**DIRECCION REGIONAL DE CHIRIQUI**  
**SECCIÓN DE EVALUACIÓN DE IMPACTO AMBIENTAL**  
**INFORME TÉCNICO DE INSPECCIÓN OCULAR N°. 043-2025**

<b>PROYECTO:</b>	CONSTRUCCION DE INVERNADEROS
<b>PROMOTOR:</b>	INVERSIONES NEECHI, S. A.
<b>REPRE. LEGAL</b>	MARUKEL INDIRA ALMENGOR RODRÍGUEZ C.I.P. 4-722-1140
<b>UBICACIÓN DEL PROYECTO:</b>	CORREGIMIENTO DE PLAZA CAISÁN, RENACIMIENTO, PROVINCIA DE CHIRIQUÍ.
<b>FECHA DE LA INSPECCIÓN:</b>	16 DE ABRIL DE 2025
<b>FECHA DEL INFORME:</b>	22 DE ABRIL DE 2025
<b>PARTICIPANTES EN LA INSPECCIÓN:</b>	<b>POR EL PROMOTOR:</b> Patricia Guerra – Consultora Iván Parra – Promotor <b>POR SECCIÓN DE EVALUACIÓN DE IMP. AMBIENTAL:</b> <ul style="list-style-type: none"><li>• Lcdo. Miguel Ángel García - Evaluador de EsIA.</li><li>• Lcdo. Alains Rojas – Evaluador de EsIA..</li></ul>

NOTA-DRCH-AC-2110-29-04-2025

Por medio de la presente y de acuerdo a lo establecido en el artículo 62 de Decreto Ejecutivo 1 del 1 de marzo de 2023, le solicitamos **información aclaratoria** al Estudio de Impacto Ambiental (EsIA) Categoría I, titulado “**CONSTRUCCION DE INVERNADEROS**”, a desarrollarse en el corregimiento de Plaza Caisán, distrito de Renacimiento, provincia de Chiri

PROVINCIA DE CHIRIQUÍ, DISTRITO DE RENACIMIENTO, CORREGIMIENTO  
DE PLAZA CAISÁN - VERIFICACIÓN DE COORDENADAS  
DEL PROYECTO "CONSTRUCCIÓN DE INVERNADEROS"

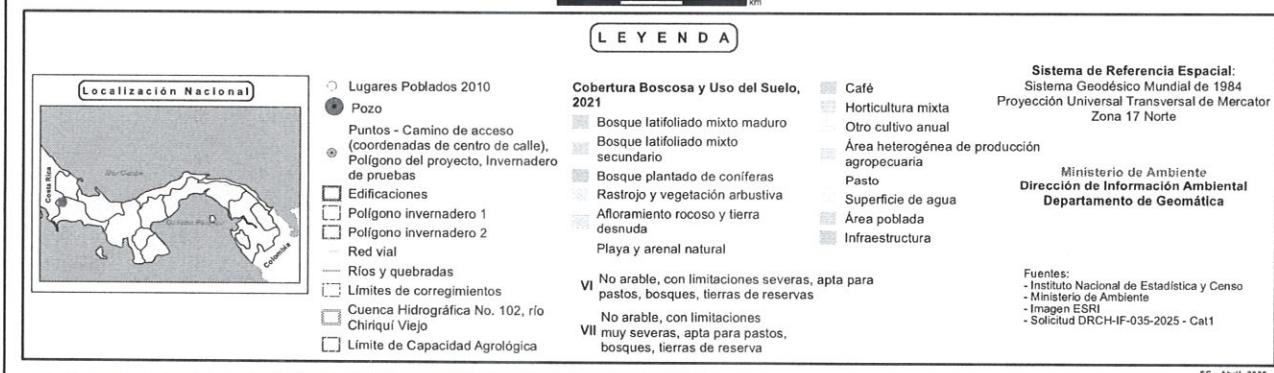
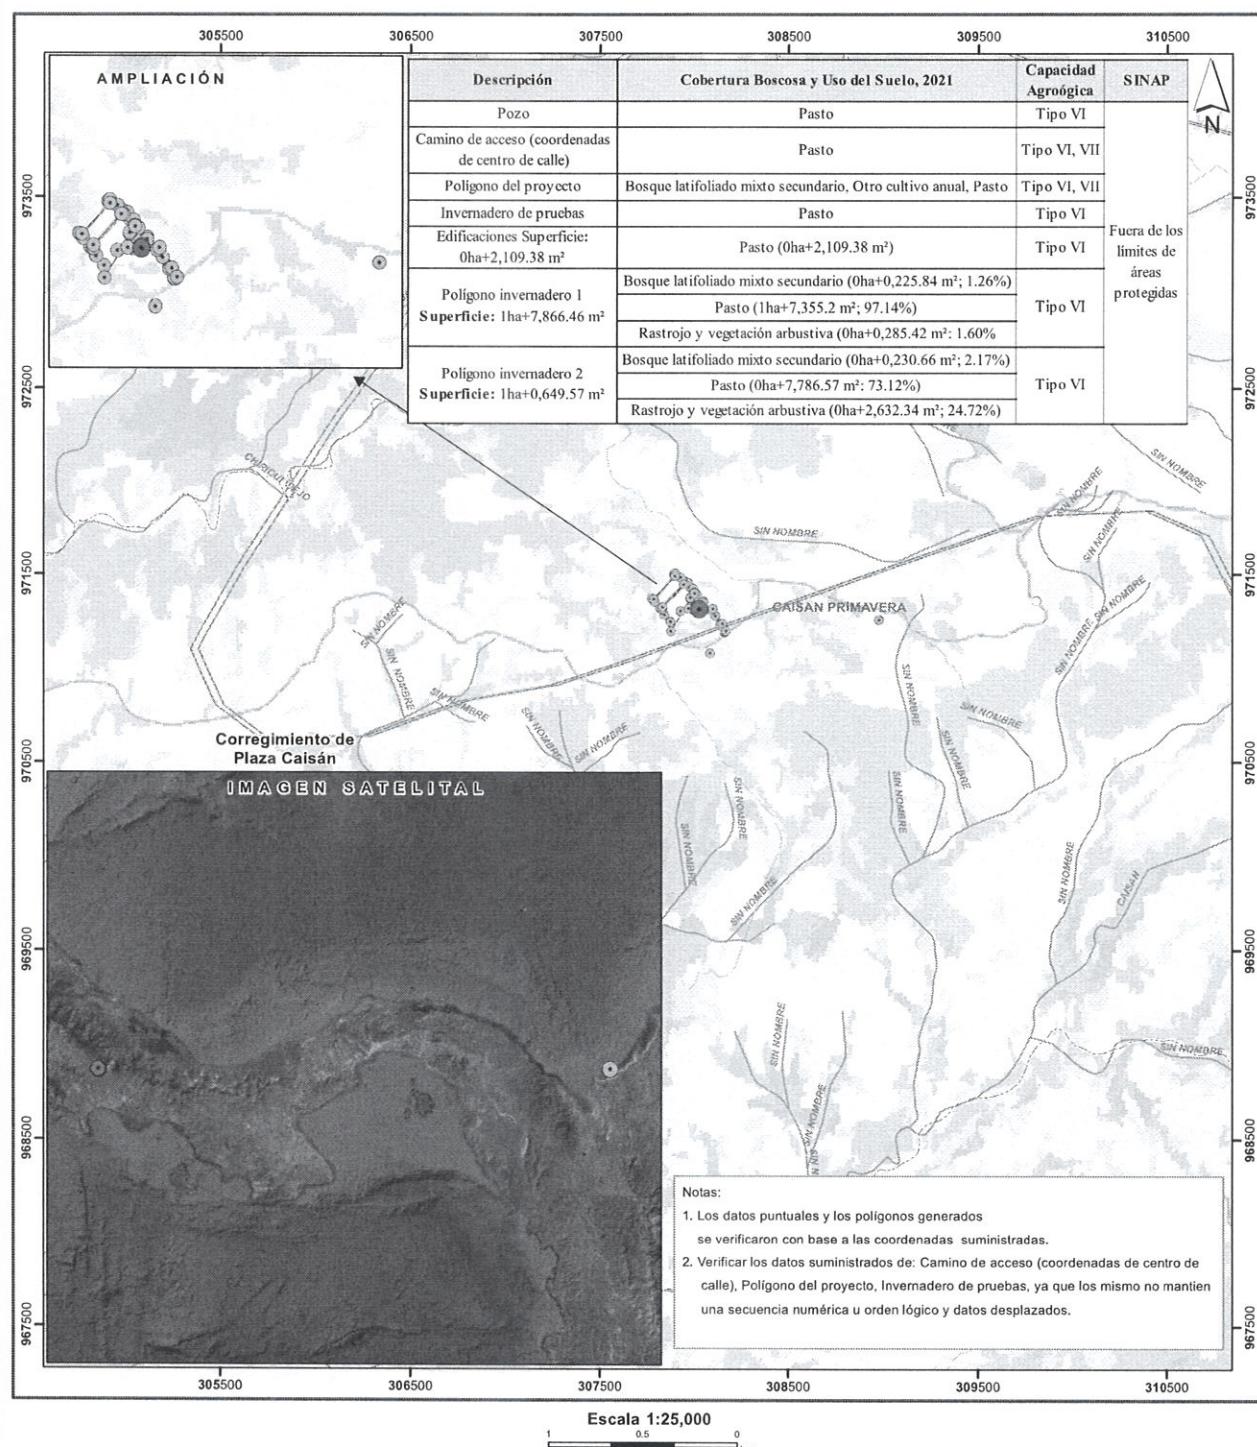
Con los datos proporcionados se generó datos puntuales, sin embargo, no se pudo generar una figura lineal y poligonal ya que no hay secuencia numérica, ni orden lógico en el Camino de acceso (coordenadas de centro de calle) y dos puntos se desplazan del resto como (Polígono del proyecto (Punto No. 6), e Invernadero de pruebas (Punto No. 5) y tres polígonos denominados: Edificaciones con una superficie de 0ha+2,109.38 m<sup>2</sup>; Polígono invernadero 1 con una superficie de 1ha+7,866.46 m<sup>2</sup>, Polígono invernadero 2 con una superficie de 1ha+0,649.57 m<sup>2</sup>; los mismos se ubican fuera de los límites de los límites del Sistema Nacional de Áreas Protegidas (SINAP).

De acuerdo con la Cobertura Boscosa y Uso del Suelo, año 2021, se ubica en las categorías de “bosque latifoliado mixto secundario”, “pasto”, “rastrojo y vegetación arbustiva” y según la Capacidad Agrológica, se ubica en el tipo: VI – 100% (Arable, algunas limitaciones en la selección de las plantas, requiere conservación moderada), VII (No arable, con limitaciones muy severas, apta para pastos, bosques, tierras de reserva) ver *tabla en el mapa*.
